N/Réf. : BXL21821_729_PU
Gest. : AH
V/Réf. : A96/2024
Corr. : ROBERT Céline
NOVA : 04/AFD/1931039

BRUXELLES. Rue Dansaert, 57 (arch. VAN MASSENHOVE, 1891)
(= zone de protection de l'immeuble GKF situé au n° 75 et de la maison traditionnelle sise 26 rue Sainte-Catherine / Inventaire)
DEMANDE DE PERMIS D'URBANISME : Changer l'utilisation d'une partie du rez-de-chaussée de café vers café/restaurant (mise en conformité), modifier la vitrine commerciale, créer des coursives et aménager des échelles escamotables en façade arrière, aménager une échelle escamotable et une plateforme sur la parcelle voisine et côté rue de la Mâchoire, et apporter des modifications structurelles

Avis de la CRMS

Devanture existante et projetée (© Google Streetview et plan extrait de la demande)

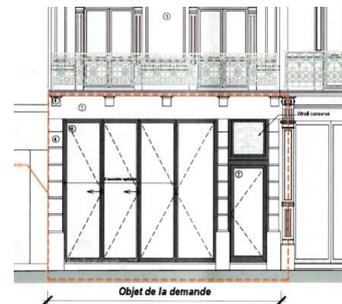
La CRMS émet un avis défavorable sur la devanture projetée (portes-fenêtres entièrement vitrées) qui est peu en phase avec la composition de la façade et constitue un appauvrissement du contexte patrimonial des biens classés situés à proximité directe.

Composée de maisons néoclassiques d'inspiration haussmannienne, la rue A. Dansaert tire une grande partie de son homogénéité des rez-de-chaussée commerciaux avec parement de pierre bleue, intégrant pour la plupart des vitrines sur allège. Cette typologie confère une image architecturale homogène et qualitative aux fronts bâtis, qu'il faudrait conserver/restituer.

D'un point de vue patrimonial et architectural, il conviendrait dès lors d'améliorer le projet et de renouveler la devanture en s'inspirant davantage du dispositif en place (composition, présence

d'allège, accès en recul...) qui, pour rappel, a remplacé les menuiseries anciennes qualitatives il y a une dizaine d'années.
